女川原子力発電所 2 号炉
設置許可基準規則等への適合性について
(固体廃棄物処理系固化装置の固化材変更等)

2023 年 9 月 7 日
東北電力株式会社

2号炉に関して記述を以下のとおり変更する。

第5図 地下一階機器配置図

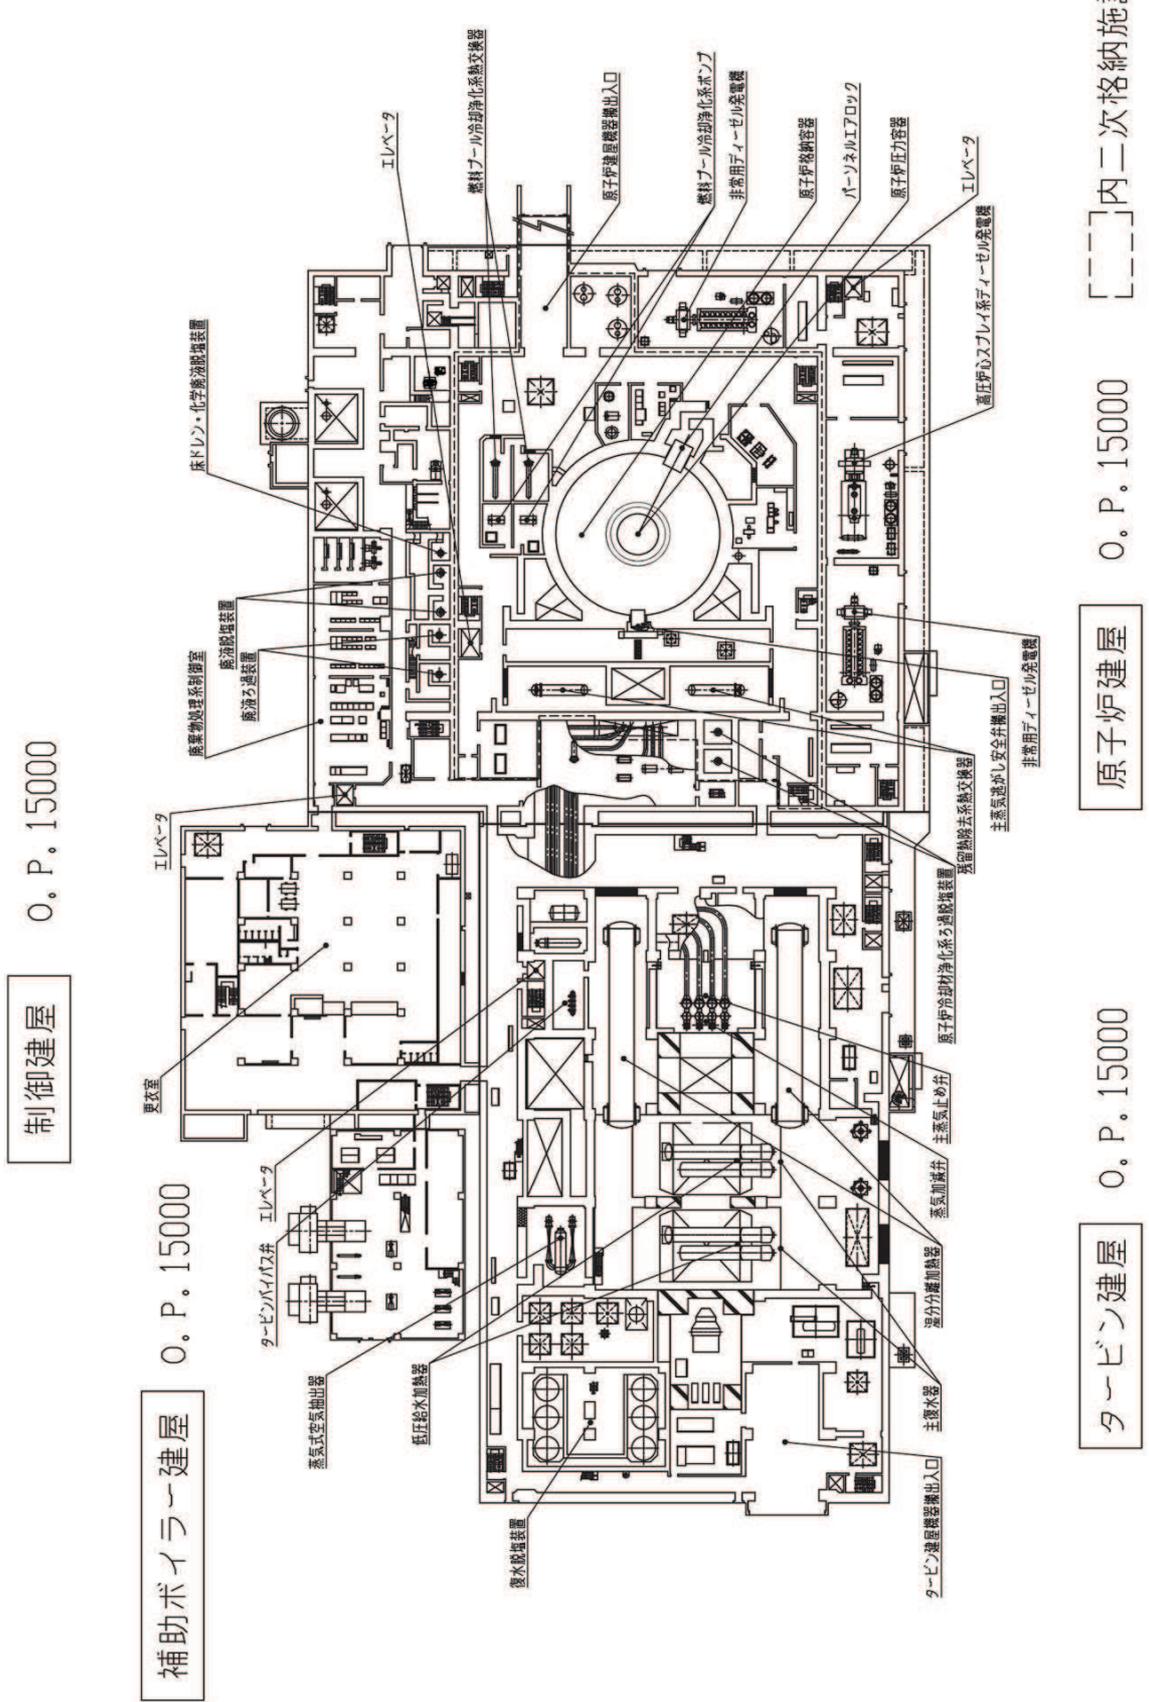
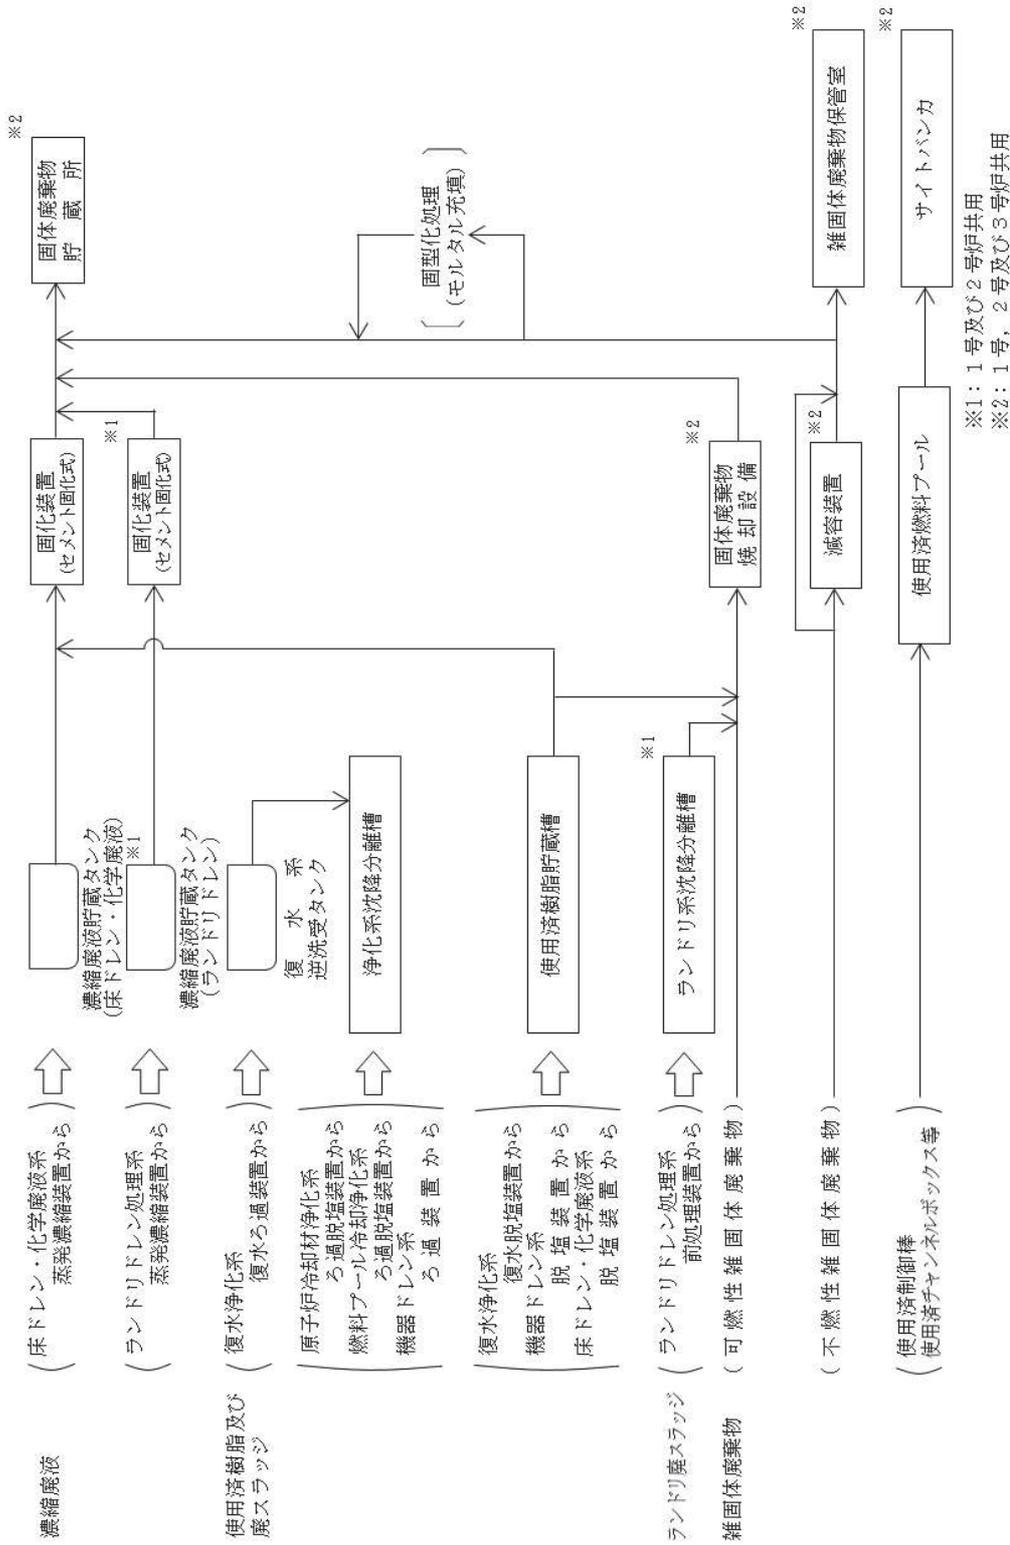
「第5図 地下一階機器配置図」を添付1のとおり変更する。

「第6図 一階機器配置図」を添付2のとおり変更する。

第 2.5-3 図 地下一階機器配置図

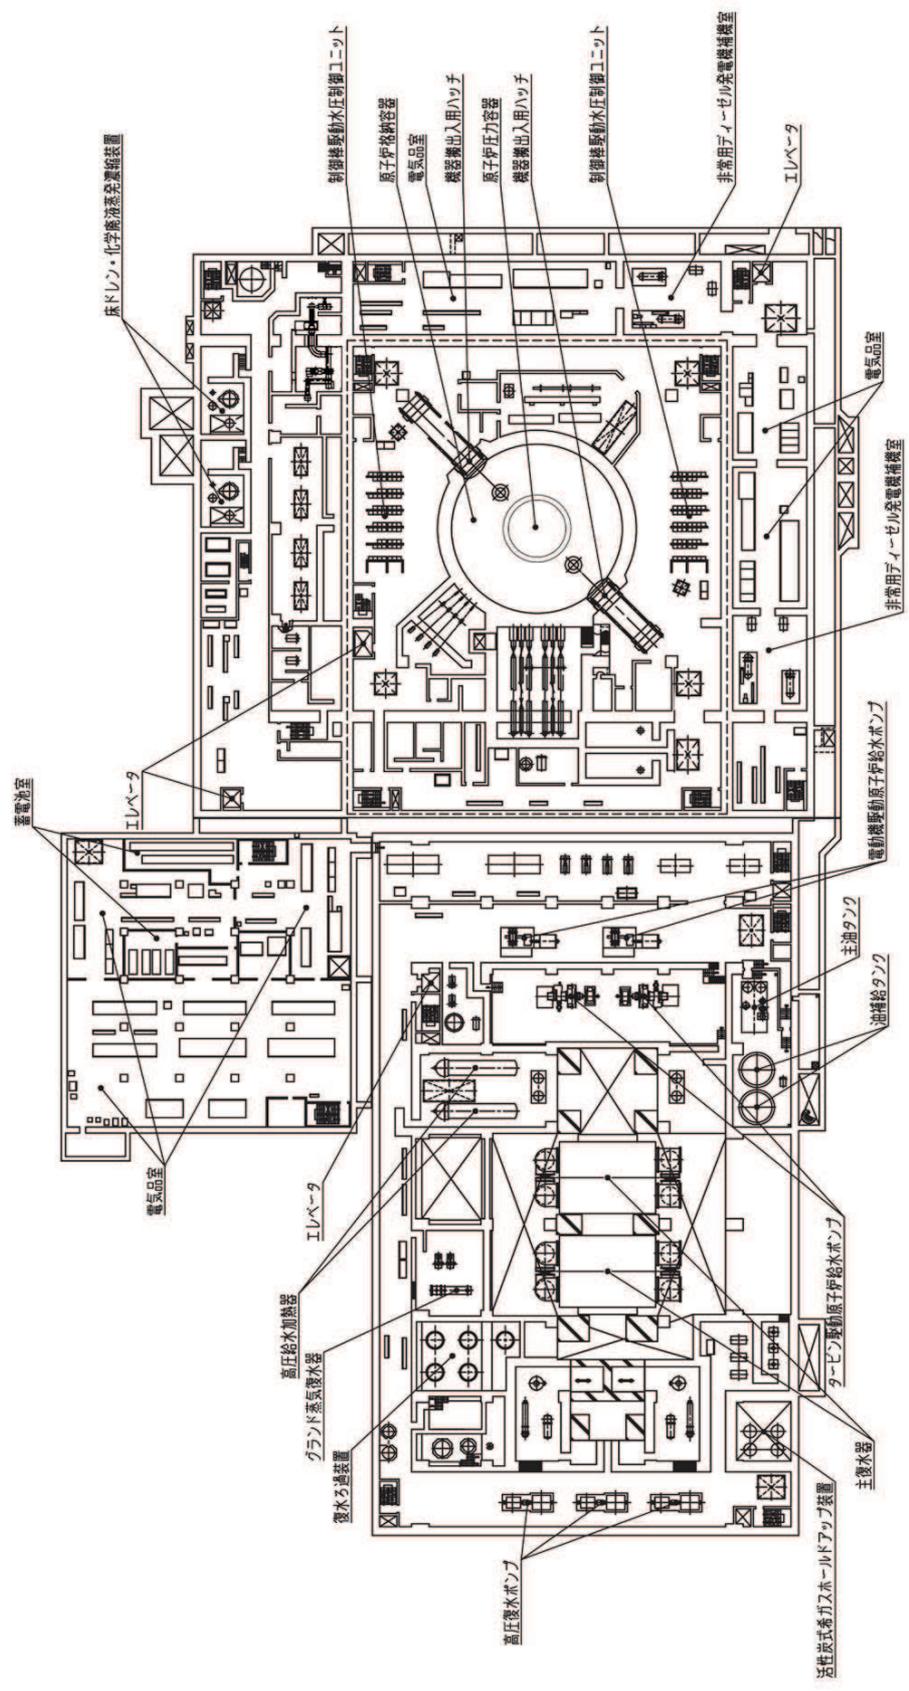
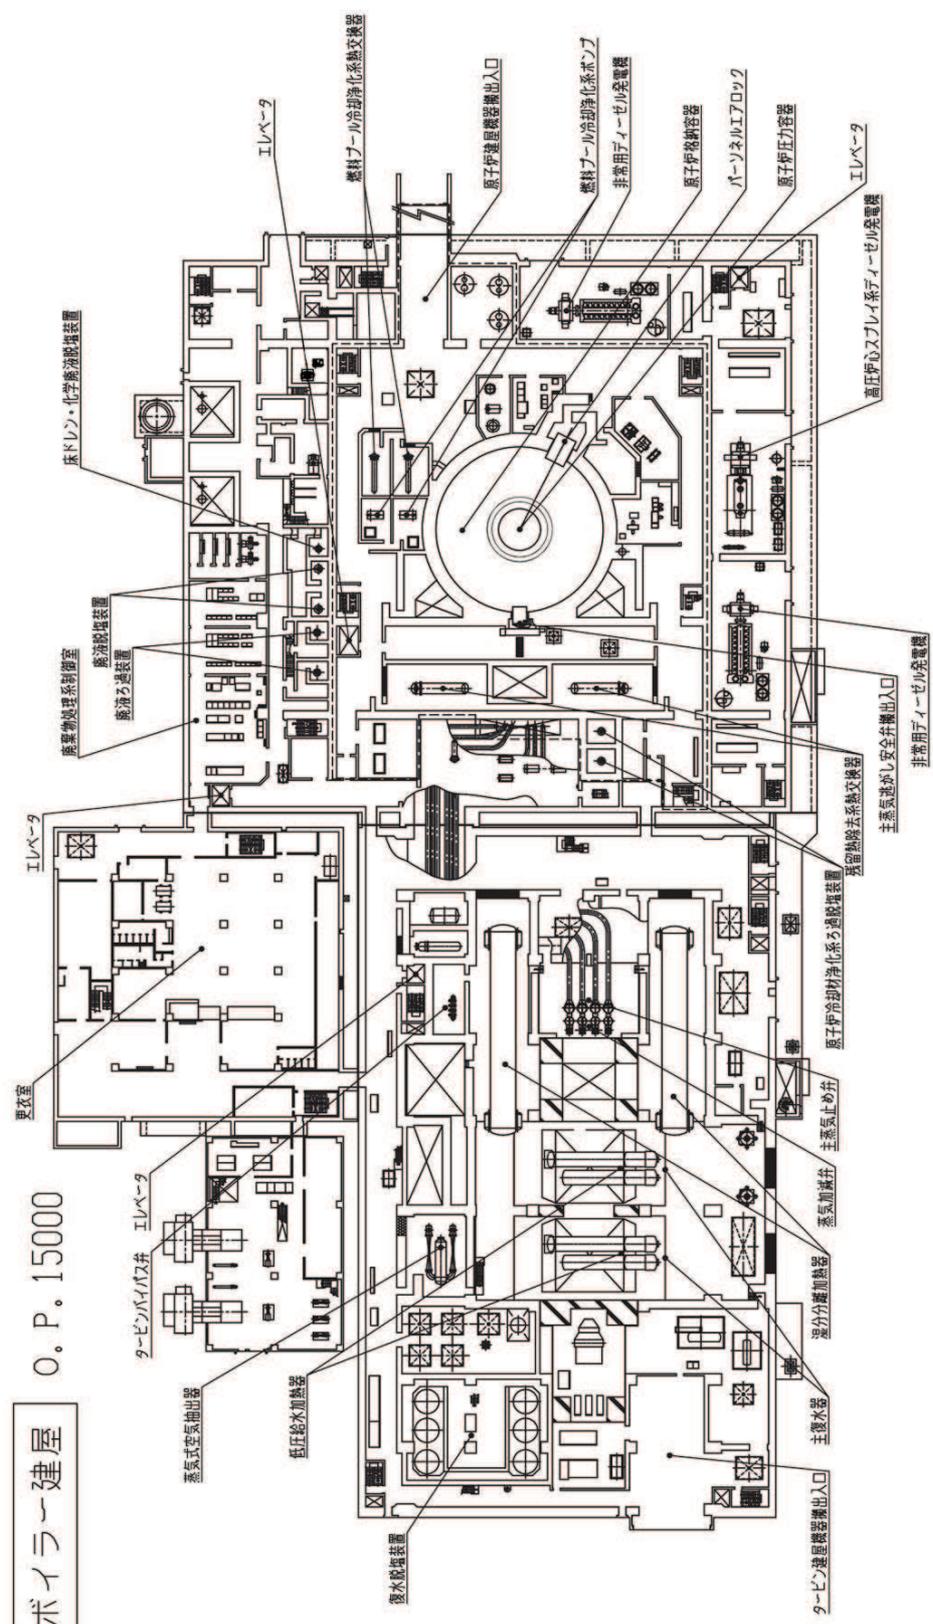
「第 2.5-3 図 地下一階機器配置図」及び「第 2.5-4 図 一階機器配置図」を以下のとおり変更する。

第 7.3-1 図 固体廃棄物処理系系統概要図

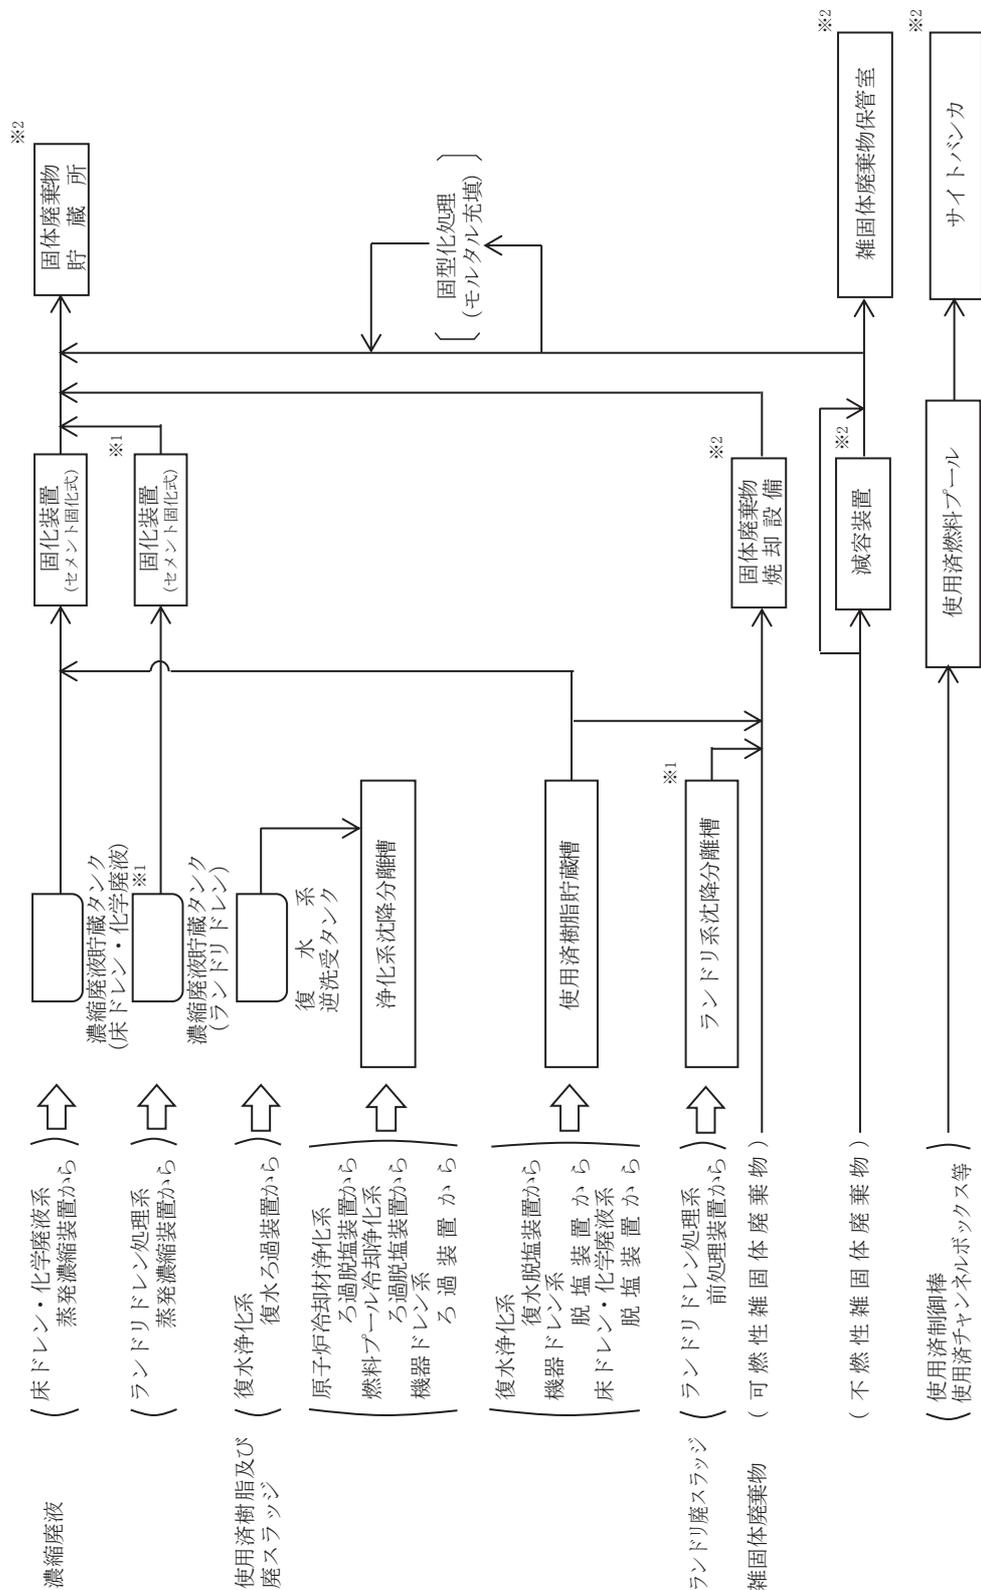
「第 7.3-1 図 固体廃棄物処理系系統概要図」を以下のとおり変更する。
